Köln, den 08. August 2022

**Planfeststellungsverfahren für den Neubau eines Zuführungsgleises zur
Abstellanlage Köln-Nippes
Hier: Einwendung gegen die geänderten Planunterlagen (3. Deckblatt, Offenlage bis
zum 14.07.2022)**

Ausfädelung Gleis 560 aus 510, neuer Begegnungsabschnitt (Dank an Florian Benedix)

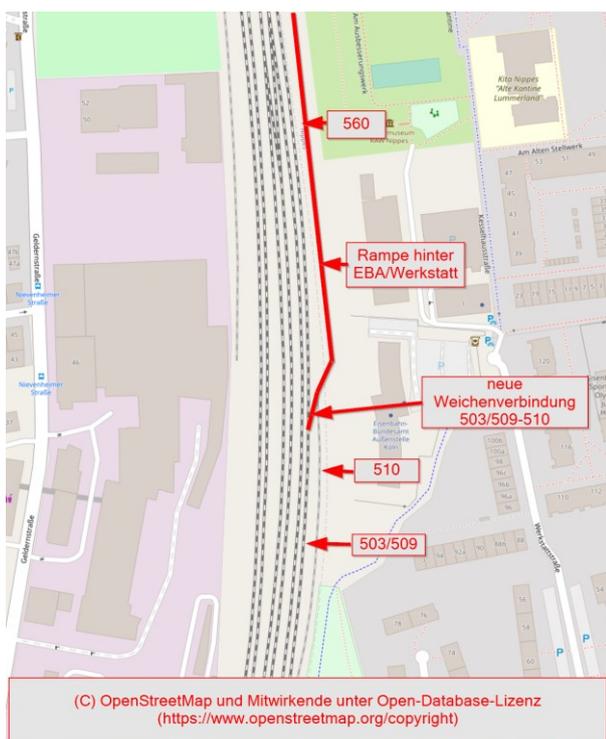
Auch eine weitere, naheliegende eingleisige Variante wurde bisher nicht untersucht (s. Abbildung links): Das Abstellgleis 510 wird an seinem nördlichen Ende mit dem Gleis 503/509 verbunden. Das südliche Zuführungsgleis wird als Verlängerung des Gleises 510 auf die Rampe geführt. Auf den ebenerdigen zweigleisigen Abschnitt (561/562) wird verzichtet. Stattdessen wird das Gleis durchgehend eingleisig geführt, wodurch genug Platz für ausreichenden Lärmschutz entstände. Das Gleis könnte

eingehaust und die Einhausung begrünt werden. Zum Schutz der Anwohner vor den zunehmenden Zugfahrten in der Nacht würde der Bestand in voller Länge von der Überführung Sechzigstraße bis zur Überführung Parkgürtel mit einem optimalen Lärmschutz versehen. Diese Variante wäre für die Anwohner weit weniger belastend:

- Das Wäldchen am Bahndamm vor dem Gebäude des Eisenbahnbundesamtes könnte erhalten bleiben.
- Die Rampe würde hinter dem Eisenbahnausbesserungswerk und der Integrationswerkstatt verschwinden.
- Durch den Verzicht auf das Begegnungsgleis würden die Anwohner nicht durch dort parkende Züge mit laufenden Nebenaggregaten belastet, quietschende Weichen würden vermieden.
- Durch die Einhausung würden sowohl die Lärmbelastung als auch die Gefahren für Leib und Leben minimiert.

Diese Vorteile könnten durch minimale Einbußen gegenüber dem bisherigen Konzept erreicht werden: Es müsste lediglich auf den zweigleisigen, ebenerdigen Begegnungsabschnitt verzichtet werden, die Abstellung in Gleis 510 bliebe erhalten und auch ein Begegnungsabschnitt würde entstehen.

- Bei der Prüfung müssen alle Entlastungsmöglichkeiten für die überlasteten Teilfahrstraßenknoten berücksichtigt werden.
- Bei der Variante Höfer 2 sind für die Kostenbetrachtung stets die baulichen Gegebenheiten von 2009 zu berücksichtigen, da diese Variante behindernde ICE-Werk deutlich später und im Wissen um die Variante gebaut wurde.
- Die durchgehend eingleisige Variante mit nördlicherer Ausfädelung und durchgehend eingleisiger, eingehauster Streckenführung muss untersucht werden.
